改善箇所説明図

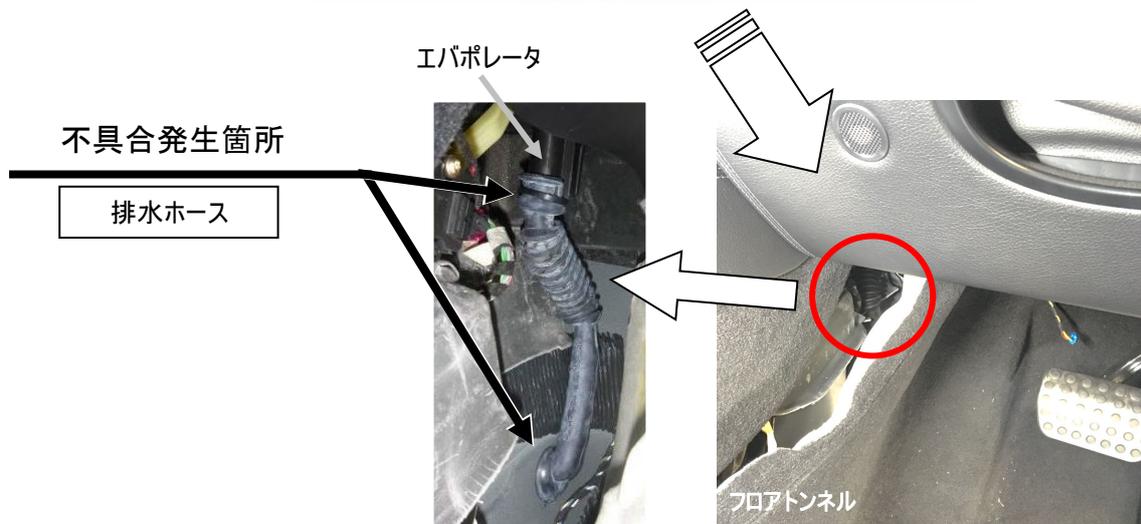
エアコンのエバポレータにおいて、排水ホースの組付けが不適切なため、車室内に凝縮水が漏れ出すものがある。そのため、床下が浸水して電気配線に腐食や短絡が発生し、最悪の場合、火災に至るおそれがある。

全車両、排水ホースの組付け状態を点検し、正しく装着されていない場合は組付けを修正する。なお、凝縮水の漏れによって部品に損傷等が発生している場合は、当該部品を新品に交換する。
